Provincia di ALESSANDRIA
Comune di SAN SALVATORE MONFERRATO

POZZO AD USO AGRICOLO
DERIVAZIONE N. 3950

Integrazioni

Figura 1 – Stratigrafia e caratteristiche costruttive del piezometro realizzato (scala verticale = 1:1000)

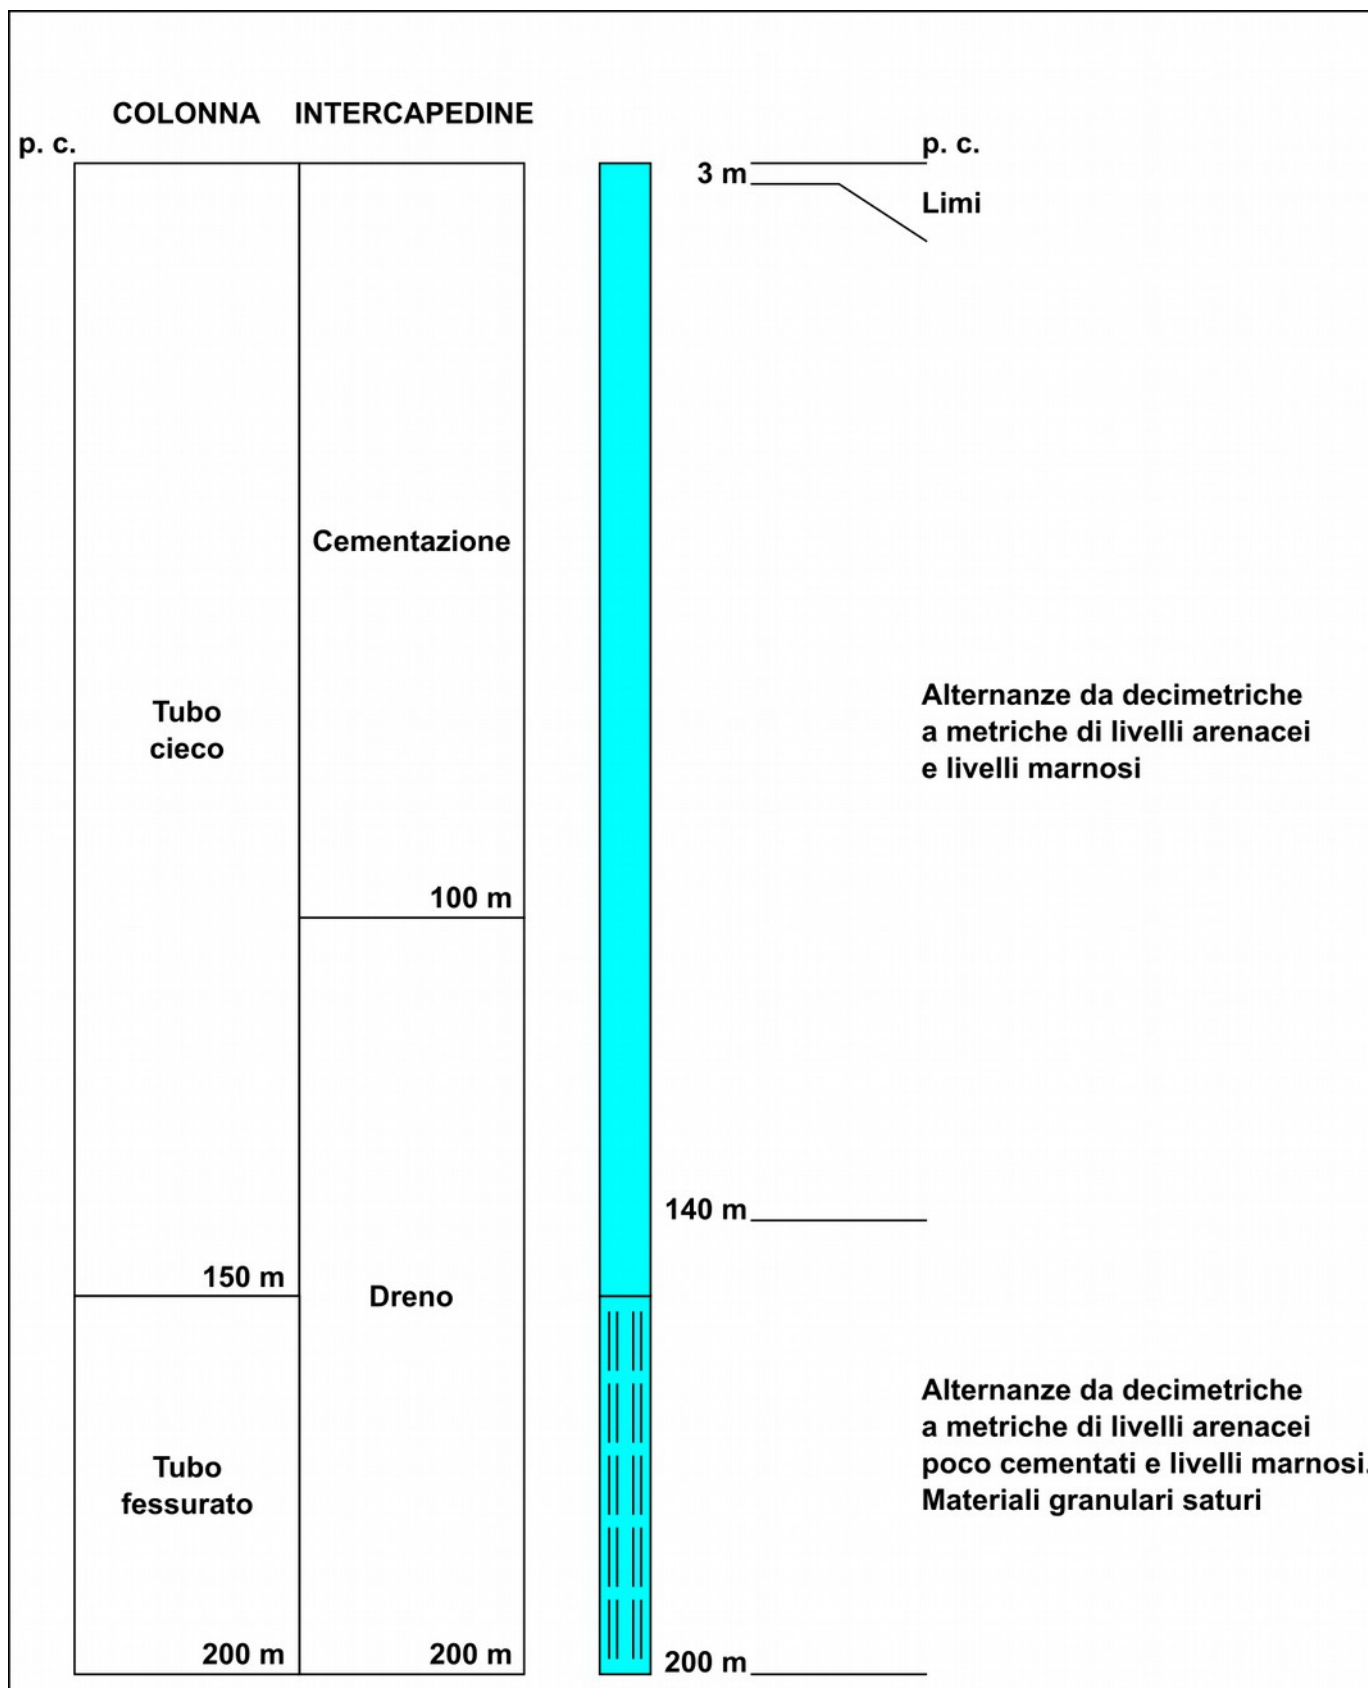
A seguito della comunicazione di avvio del procedimento con contestuale richiesta di integrazioni, pervenuta in data 26/01/2026, di seguito si trasmette quanto richiesto.

- In figura 1 sono riportate la stratigrafia e le caratteristiche costruttive del piezometro realizzato; dal punto di vista dei materiali attraversati in fase di perforazione, si precisa che lo scarso dettaglio fornito è dovuto all'avanzamento a distruzione, il quale non permette l'individuazione di fitte variazioni litologiche bensì consente la definizione di un dato stratigrafico meno dettagliato basato sull'analisi dei detriti di trivellazione.
- Si fornisce in allegato la relazione agronomica redatta dalla committenza ed erroneamente non trasmessa con l'istanza.
- A seguito della verifica del diametro della colonna relativa al piezometro realizzato, pari a 125 mm, si precisa che non verranno realizzate nuove operazioni di perforazione e, quindi, sarà dotato l'attuale piezometro di impianto di sollevamento.
